もんじゅ安全対策ピアレビュー委員会（第6回）

議事次第

前回委員コメントと対応について

コメント回答：設備関係

図3 ASSCOPSコードの検証例

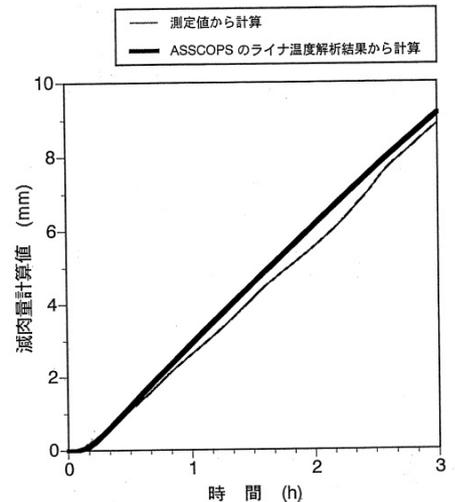
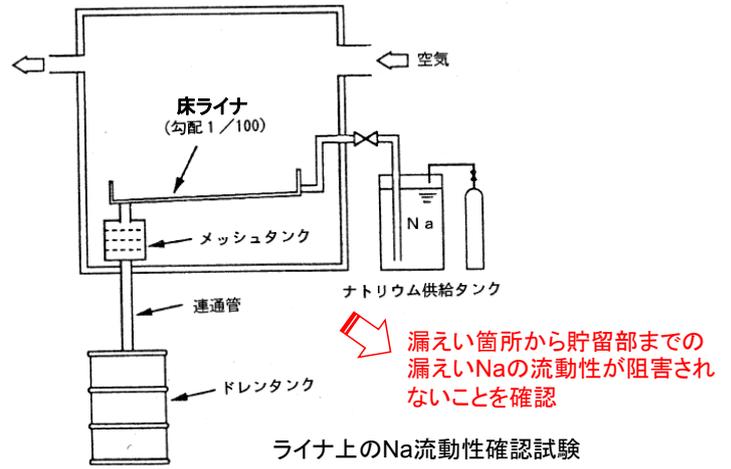
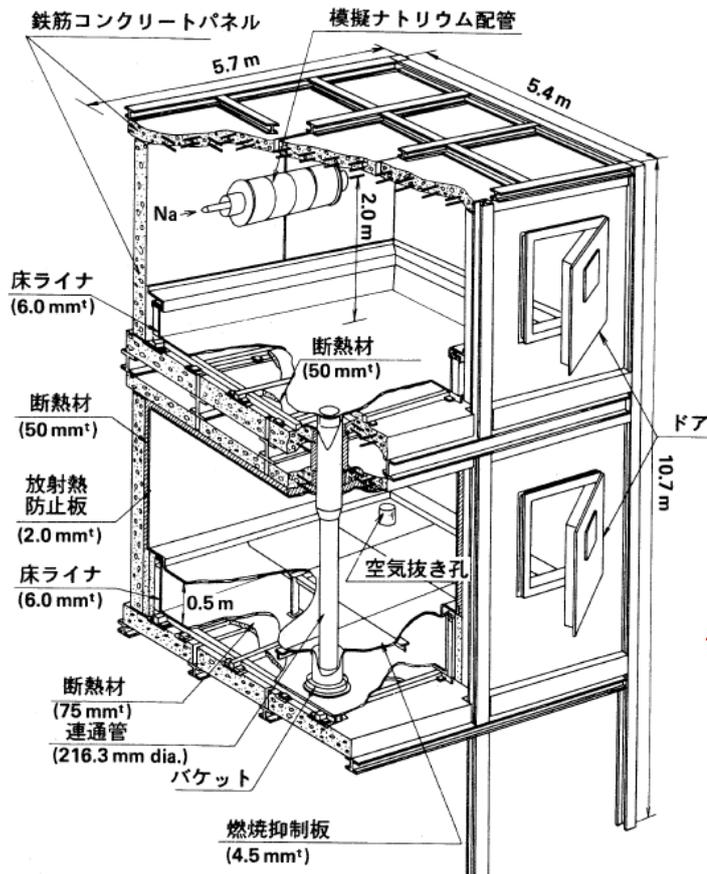
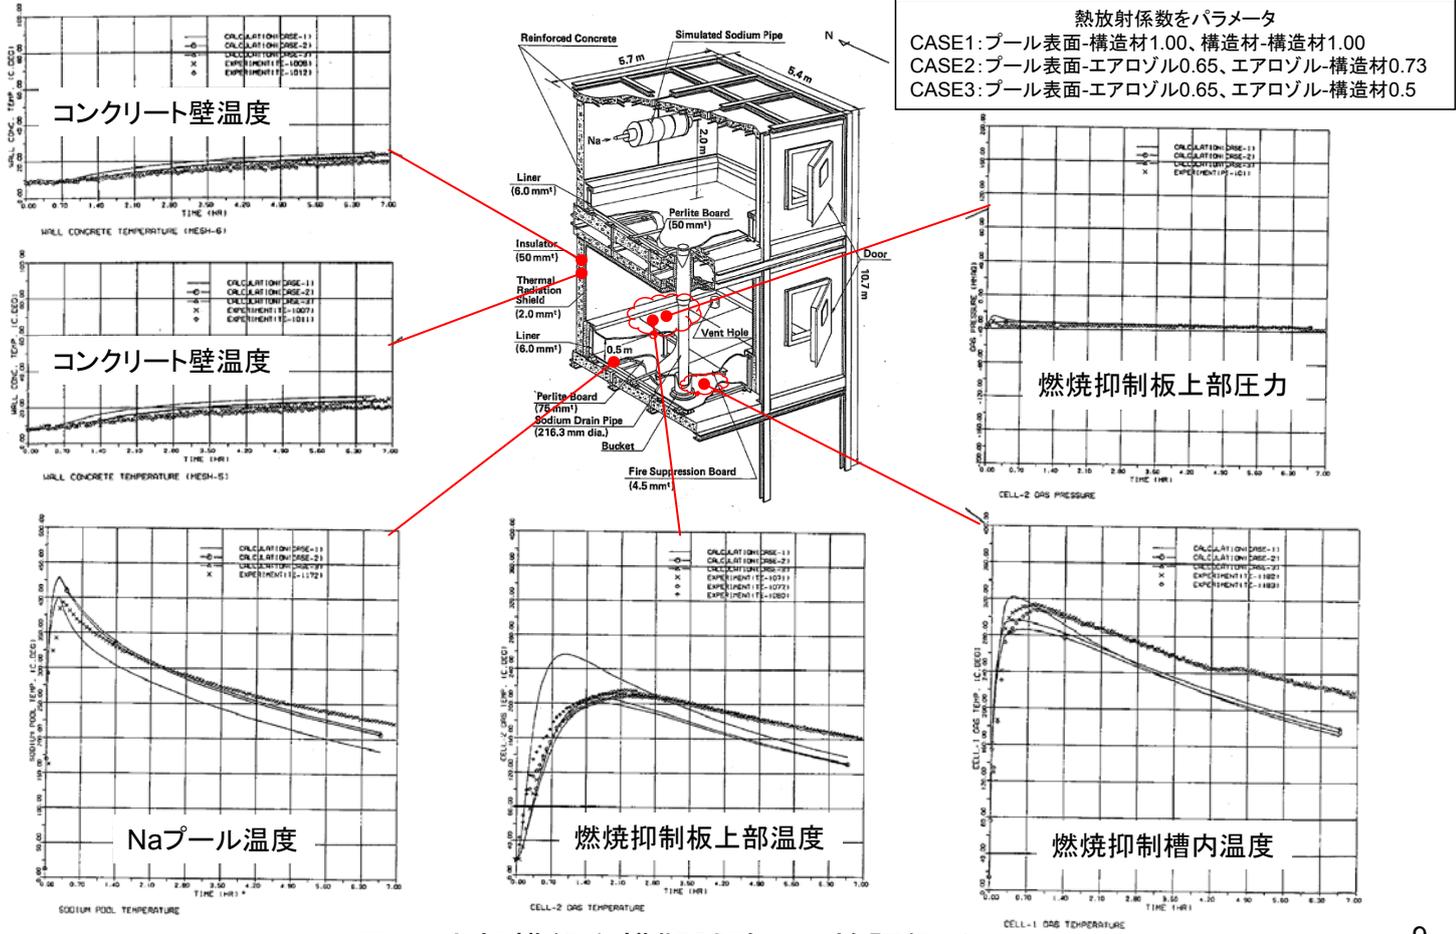
| 委員コメント | 回答 |
|---|--|
| 2-1)Na漏えい解析コード(ASSCOPS)の検証はどの様に行ったか？ | ASSCOPS はNa漏えい燃焼時の熱的影響等を解析するコードであり、漏えい条件と部屋の条件を入力データとして与えることにより、Na燃焼時の熱と物質の移行挙動が計算され、部屋の圧力、雰囲気ガスの成分濃度と温度、構造物の温度の過渡変化を計算する。ASSCOPS を検証するため、過去に実施したNa燃焼実験を対象とした解析を行い、解析結果と測定データを比較した。その結果、Na燃焼量(酸素の消費)、雰囲気ガスやライナ及び壁の温度、ガス成分濃度等の解析値は実験データと概ね一致し、ASSCOPSはNa燃焼時の熱的影響を評価するコードとして妥当であることを確認した。 検証例を図3、6に示す。 |
| 2-2)また、大洗でのNa漏えいの実験と、実機である「もんじゅ」の模擬性についてはどうか？ | 実験の模擬性については、Na漏えい事象推移の中から、漏えい形態、漏えいNaの流動性、貯留槽の燃焼抑制効果をポイントとなる事象として選定し、部分機能試験によって個々の設備の性能を確認した。その後、一連の事象推移を総合的に模擬した総合模擬試験を実施し、部分機能試験結果との整合性またはスケール効果を考慮して設備の有効性と健全性を確認した。即ち、部分機能試験では、現象を支配する因子に着目して条件を設定し、種々の寸法や形状を有する設備に対して一般性が担保できるようにした。総合模擬試験では、保温構造を模擬した配管、床ライナ、連通管及び貯留槽を試験装置内に実機と同様に配置し、配管からNaが漏えいして貯留槽で自然鎮火するまでの一連の事象推移を確認した。 実験概要を図4、5に示す。 |
